PPiZP.271.7.2023.IS

ZMIANA TREŚCI SPECYFIKACJI WARUNKÓW ZAMÓWIENIA nr 3

Dotyczy postępowania o udzielenie zamówienia o wartości mniejszej niż progi unijne prowadzonego w trybie podstawowym bez negocjacji na zadanie pn.: „Budowa Podmiejskiej Kolei Aglomeracyjnej – PKA: budowa i modernizacja linii kolejowych oraz infrastruktury przystankowej” – przy przystanku osobowym Sędziszów Małopolski – Wschód (II)

Wytyczne architektoniczne dla infrastruktury pasażerskiej Ipi - 1

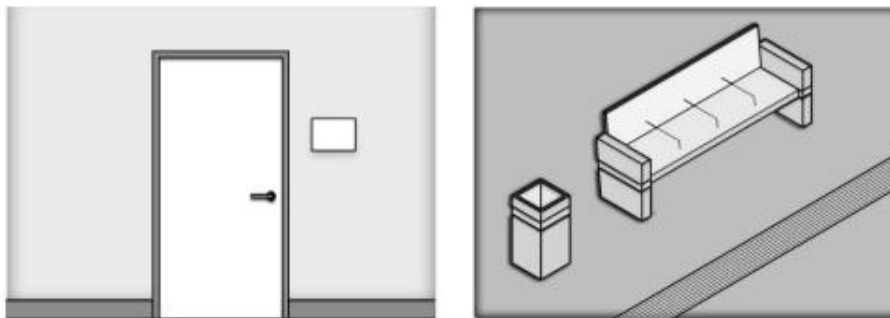
Pytanie: Proszę o sprecyzowanie ilości schodów, które mają być oznakowane pasami w kolorze żółtym oraz określenie umiejscowienia, wysokości oraz koloru kontrastowego pasa cokołowego. Czy kontrastowy pas cokołowy na być wykonany na całej długości schodów (bieg + spocznik)?

Należy wprowadzić oznakowanie zgodnie z:
